# 改善箇所説明図

トルクコンバータ式トランスミッション

皿バネ

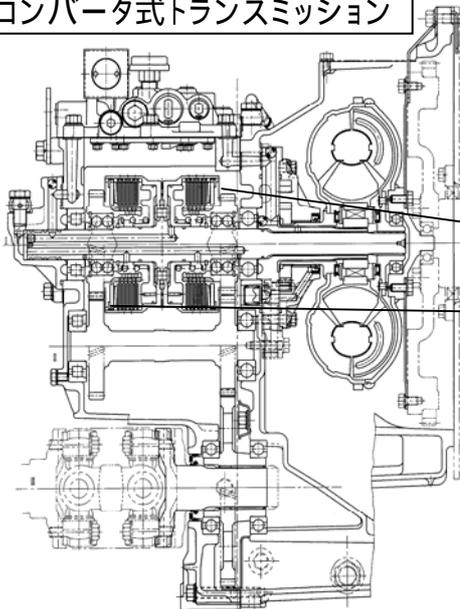
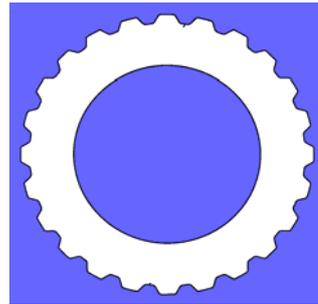
トルクコンバータ式変速機において、前後進切替操作時のショックを軽減させる皿バネの強度が不足しているものがある。そのため、前後進切替操作を頻繁に行うと、当該バネが破損し、そのまま使用を続けると、破損したバネ小片がクラッチギヤとドラムの中に噛み込み、最悪の場合、ニュートラル状態で車両が動き出すおそれがある。

全車両、トルクコンバータ式変速機を対策品と交換する。

識別：トランスミッションのシリアル番号付近に、白ペイントを塗布する。
